PREFEITURA DO MUNICÍPIO DE CAMBÉ

PROPOSTA MODIFICATIVA

A presente proposta introduz alterações no **Projeto de Lei Nº 50/2019** que trata da revisão do SISTEMA VIÁRIO BÁSICO DAS ÁREAS URBANAS E RURAIS do Município de Cambé, componente integrante do Plano Diretor, que está tramitando nesta nobre Casa de Leis.

Figura 3 - Vias Locais

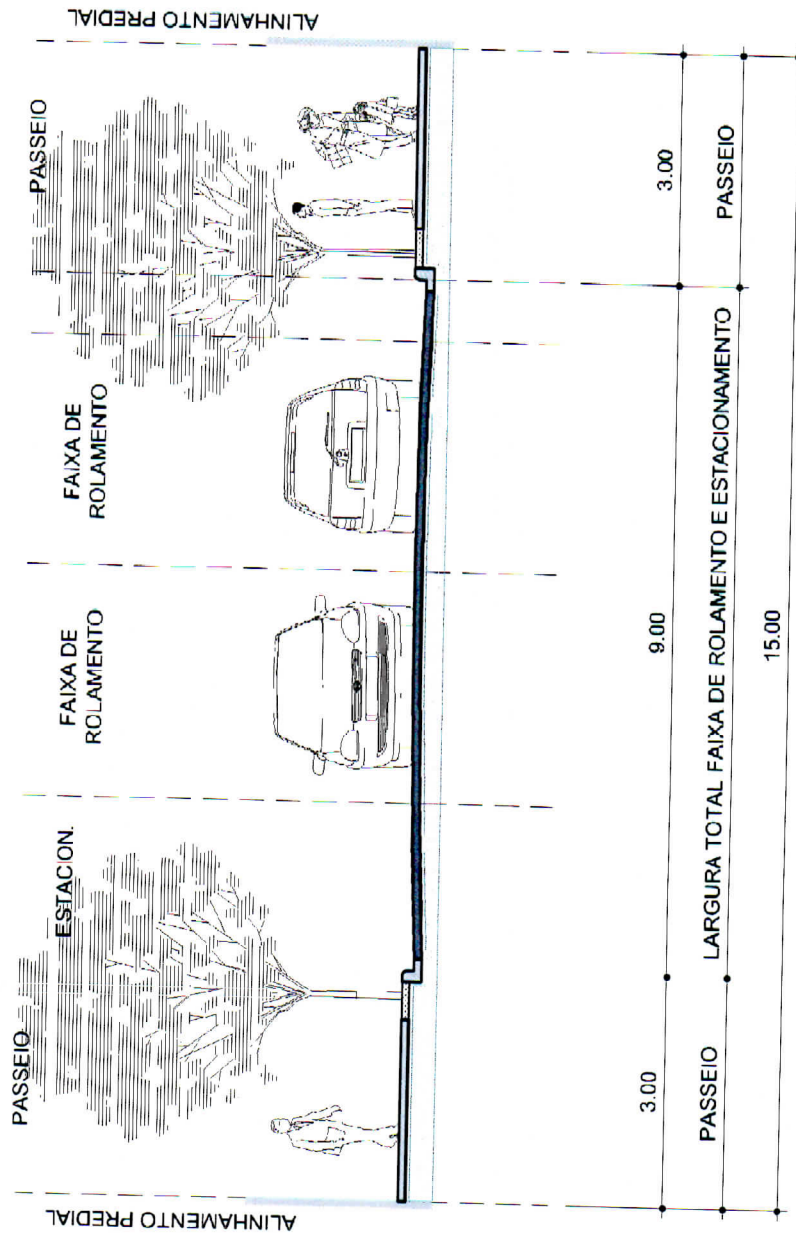
SÚMULA: Atualiza a **Figura 3** do ANEXO II do Projeto de Lei N°50/2019, conforme proposta de alteração dos Artigos 14 e 15.

§1º As VIAS LOCAIS destinam-se a acessar o lote, sendo sua com largura mínima de 14,00 ~~14,00~~ **15,00** (~~quatorze~~) (*quinze*) metros, de acordo com a Tabela I - ANEXO I e a Figura 3 do ANEXO II.

Art. 15. Com exceção aos parcelamentos do solo urbano destinados às Zonas Especiais de Habitação de Interesse Social e às vias rurais, nenhuma via e circulação de veículos no município poderá ter largura inferior a 14,00 ~~14,00~~ **15,00** (~~quatorze~~) (*quinze*) metros, sendo no mínimo ~~8,00~~ **9,00** (~~oito~~) (*nove*) metros de pista e 3,0 m (três metros) de passeio público de cada lado.

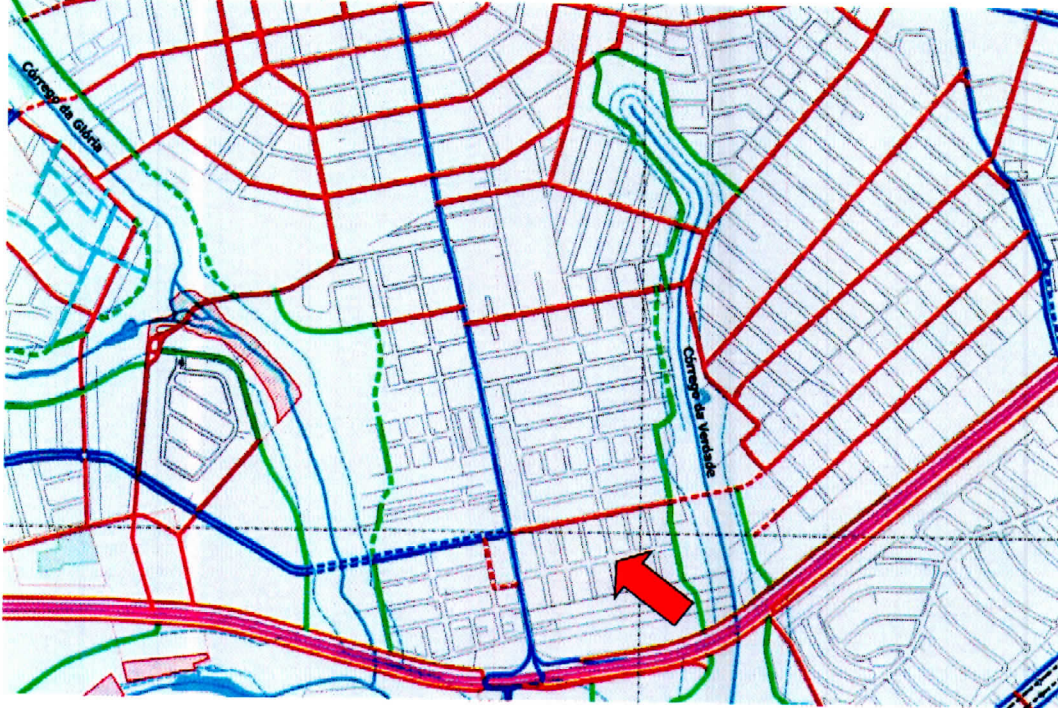
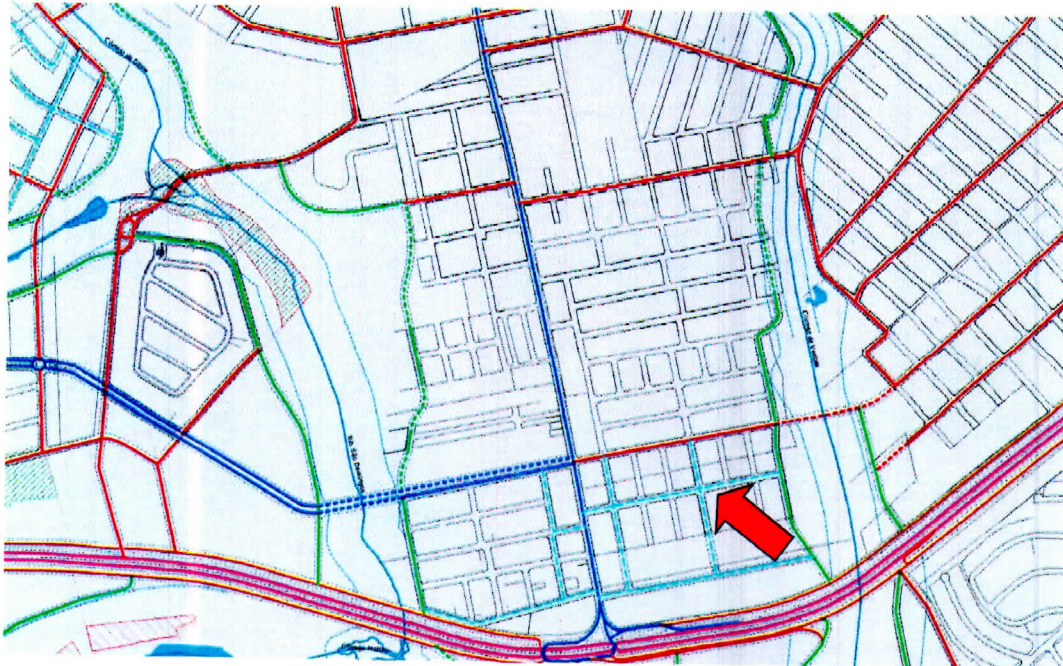
SÚMULA: Alteração 01 do MAPA do **ANEXO III** do Projeto de Lei Nº50/2019: Conforme solicitação do Vereador José Luis Dalto de alteração na primeira quadra das ruas perpendiculares à Av. Brasil até a BR 369, foi corrigido as quadras e atribuído hierarquia de via local entre a Rua Madri e a BR-369.

JUSTIFICATIVA da alteração 01 no MAPA do **ANEXO III** do Projeto de Lei Nº 50/2019: Correção da base de quadras e georreferenciamento na região dos Residenciais Taramã, Abussafe, Aurora e Vista Alegre, com o correto posicionamento das vias e atribuição de hierarquia como via local.

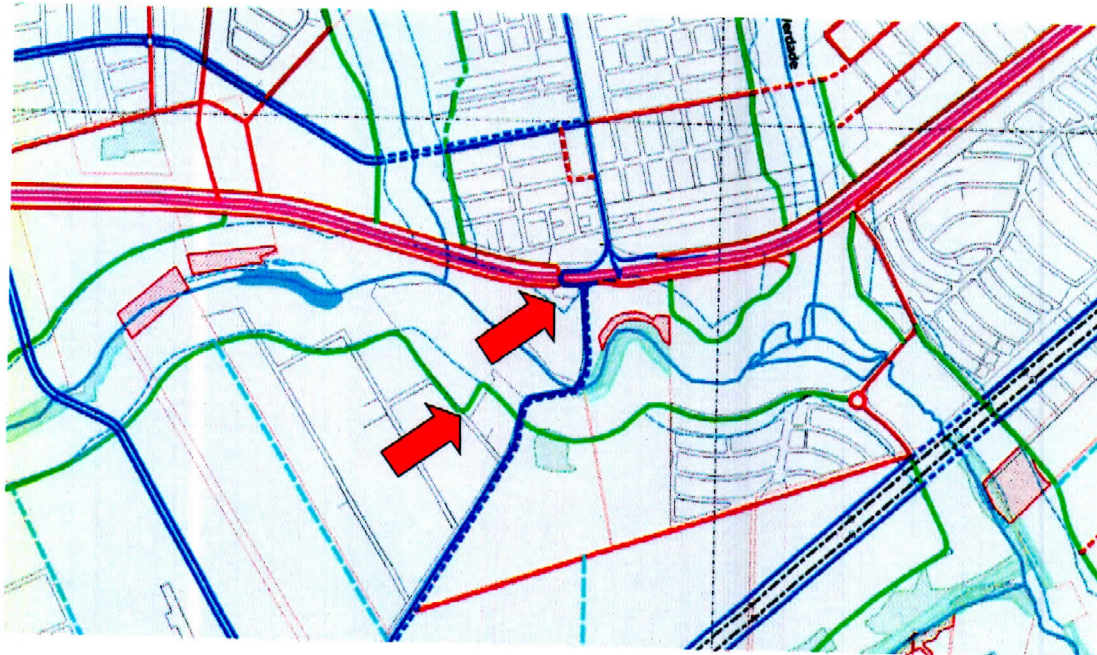
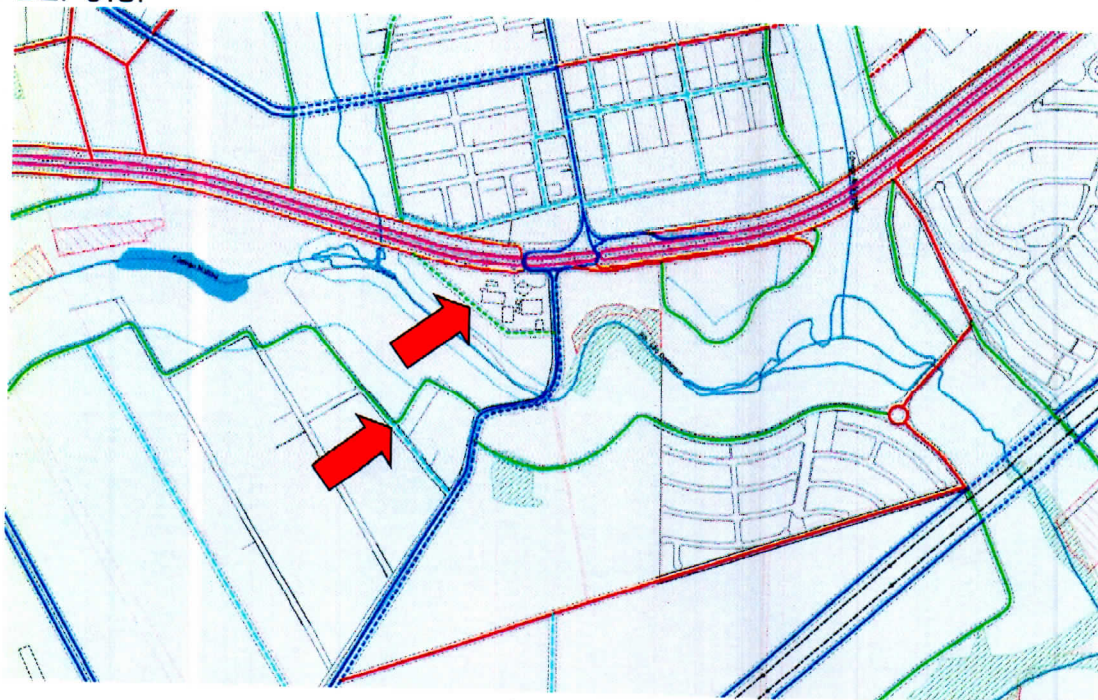
SÚMULA: Alteração 02 do MAPA do **ANEXO III** do Projeto de Lei Nº50/2019: Inclusão de via de fundo de vale separando edificações existentes (cruzamento da BR-369 e estrada do Bratislava) e o fundo de vale, como a Churrascaria Bota Fogo e a Cervejaria Cambé; também foi ajustado a via de fundo de vale no acesso ao Parque Municipal Danziger Hof, evitando edificações existentes.

JUSTIFICATIVA das alterações 02 no MAPA do **ANEXO III** do Projeto de Lei Nº 50/2019: Identificamos a ausência de via de fundo de vale na região próxima à BR-369; também a correção na região junto ao Parque Municipal Danziger Hof, buscando evitar edificações existentes, a inclusão de via local e os ajustes na via de fundo de vale, coincidindo com as estradas identificadas pela foto de satélite.

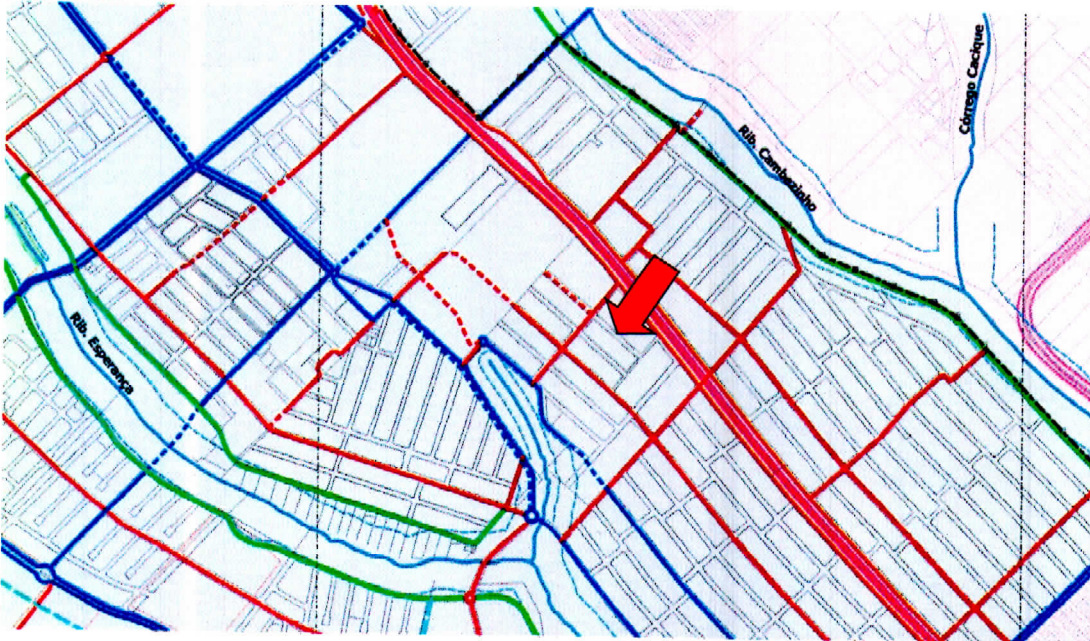
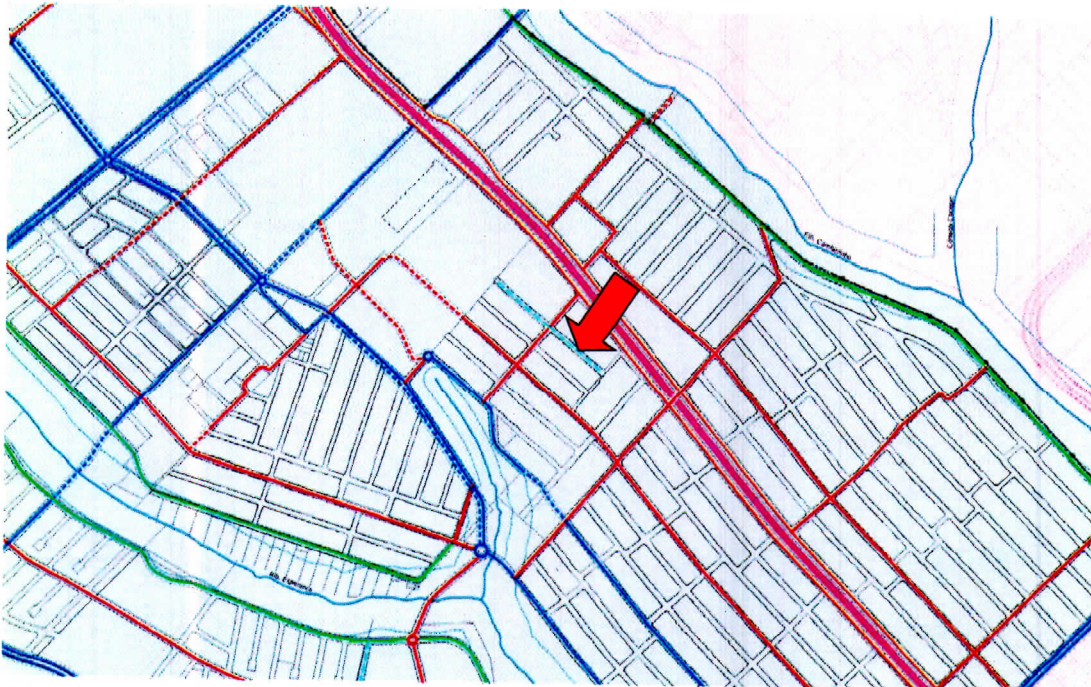
SÚMULA: Alteração 03 do MAPA do **ANEXO III** do Projeto de Lei N°50/2019: Conforme solicitação de alteração do Vereador José Luis Dalto para a Rua Rolândia, atribuindo zoneamento comercial entre a mesma e a marginal da PR-445; em função da largura da via existente e pelo fato de ser uma rua sem saída, alteramos a hierarquia de coletora para via local em toda a sua extensão.

JUSTIFICATIVA da alteração 03 no MAPA do **ANEXO III** do Projeto de Lei N° 50/2019: Pelo fato de ser uma rua sem saída, reduzimos a hierarquia da Rua Rolândia de coletora para via local, em toda a sua extensão.

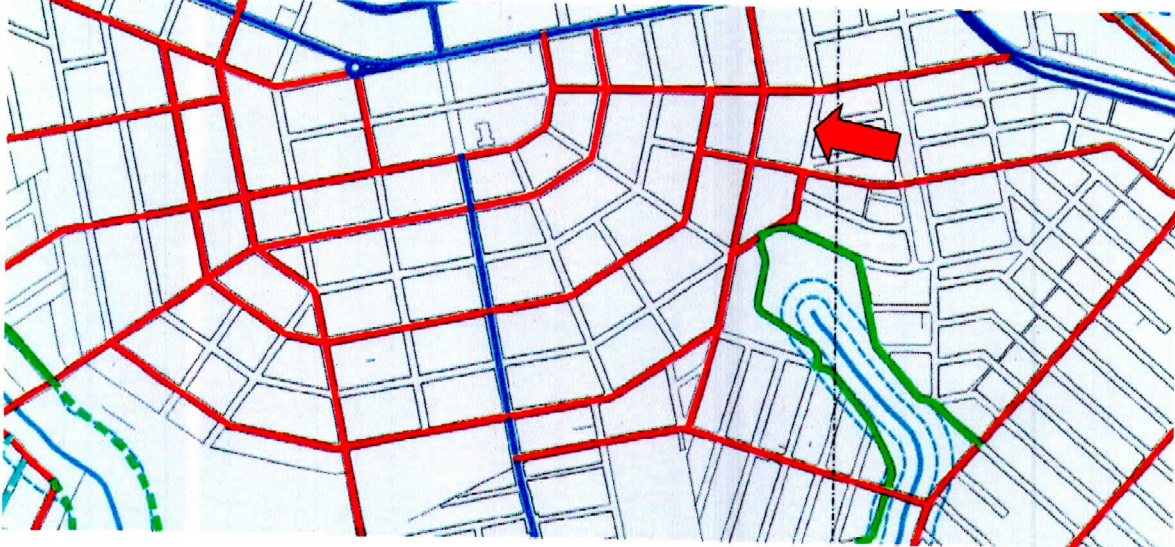
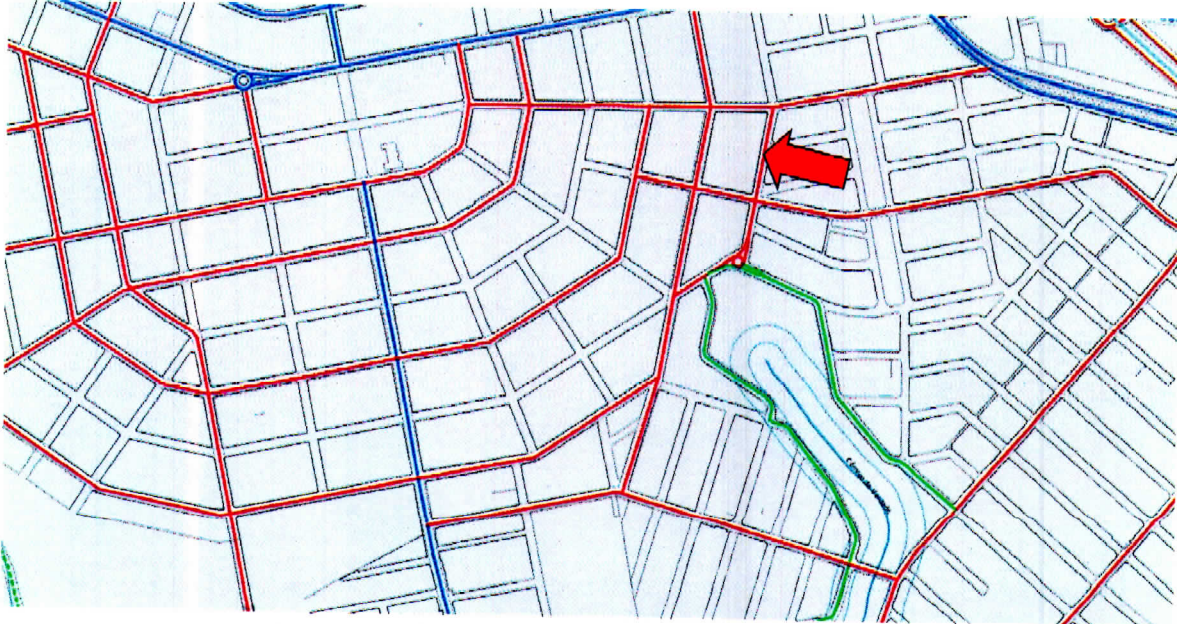
SÚMULA: Alteração 04 do MAPA do **ANEXO III** do Projeto de Lei Nº50/2019: Conforme solicitação de alteração do Vereador José Luis Dalto de ampliação da ZCS1 na Região Central, abrangendo a Rua Nossa Senhora do Rocio.

JUSTIFICATIVA da alteração 04 no MAPA do **ANEXO III** do Projeto de Lei Nº 50/2019: Com a ampliação da ZCS1 na Região Central, estendemos o trecho em coileta da Rua Nossa Senhora do Rocio, no trecho compreendido entre a Rua Chile e a Rua França.

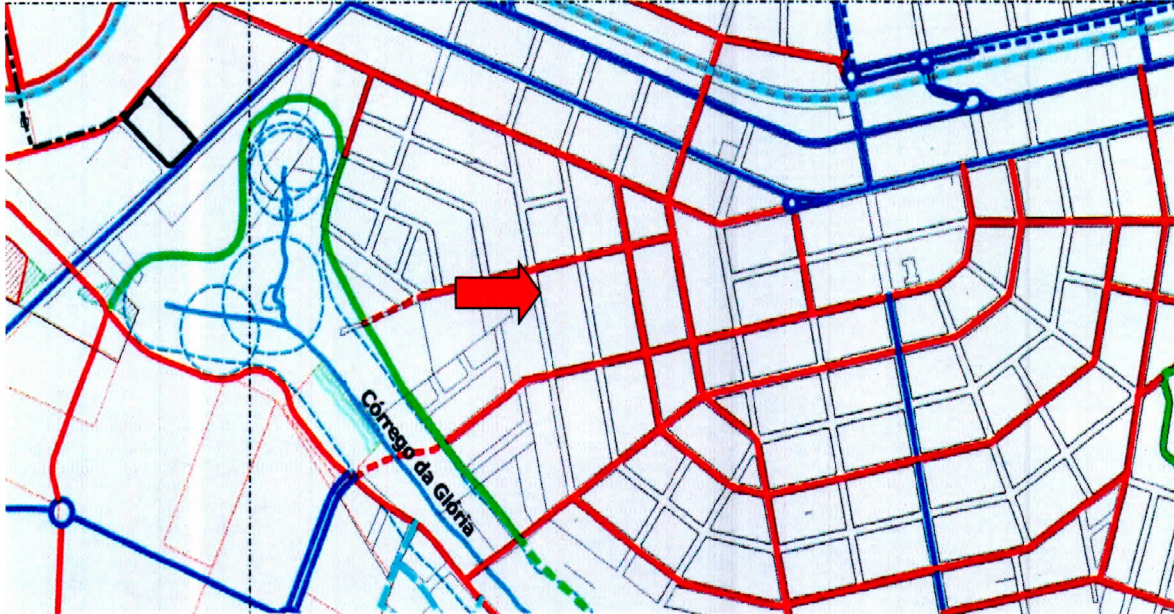
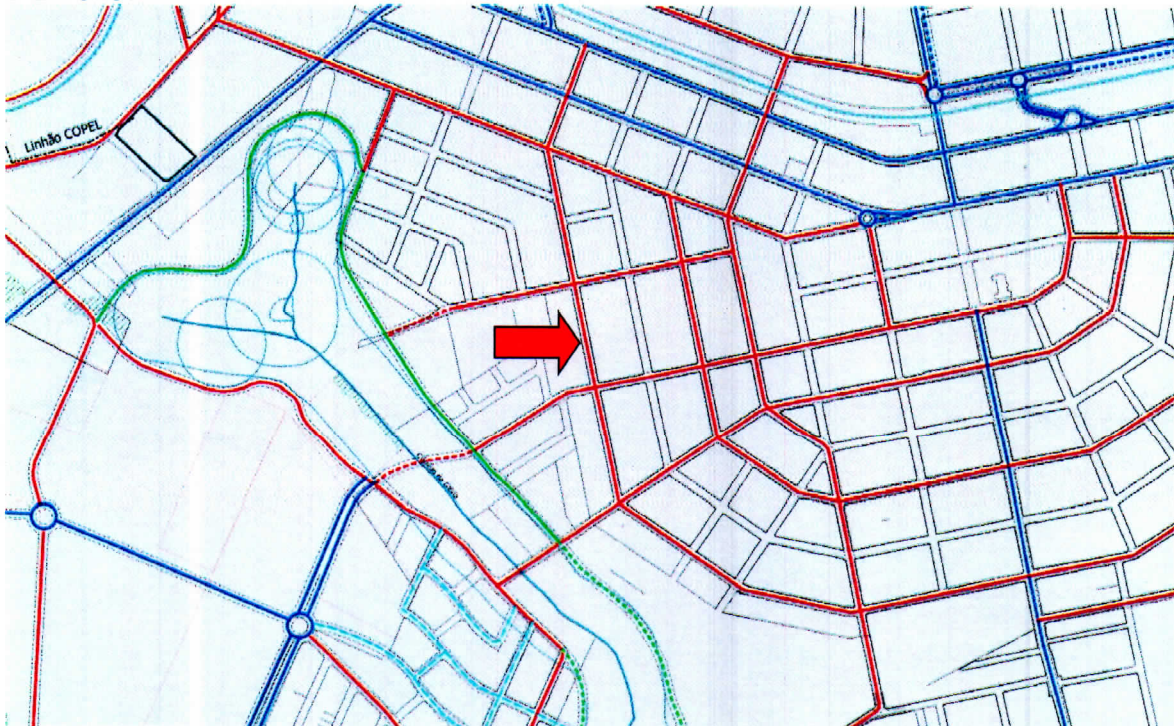
SÚMULA: Alteração 05 do MAPA do **ANEXO III** do Projeto de Lei Nº50/2019: Conforme solicitação de alteração do Vereador José Luis Dalto de ampliação da ZCS1 na Região Central abrangendo a Rua Nossa Senhora do Rocio.

JUSTIFICATIVA da alteração 05 no MAPA do **ANEXO III** do Projeto de Lei Nº 50/2019: Com a ampliação da ZCS1 na Região Central, estendemos o trecho em coletora da Rua Nossa Senhora do Rocio, no trecho compreendido entre a Av. Canadá e a Rua Belo Horizonte.
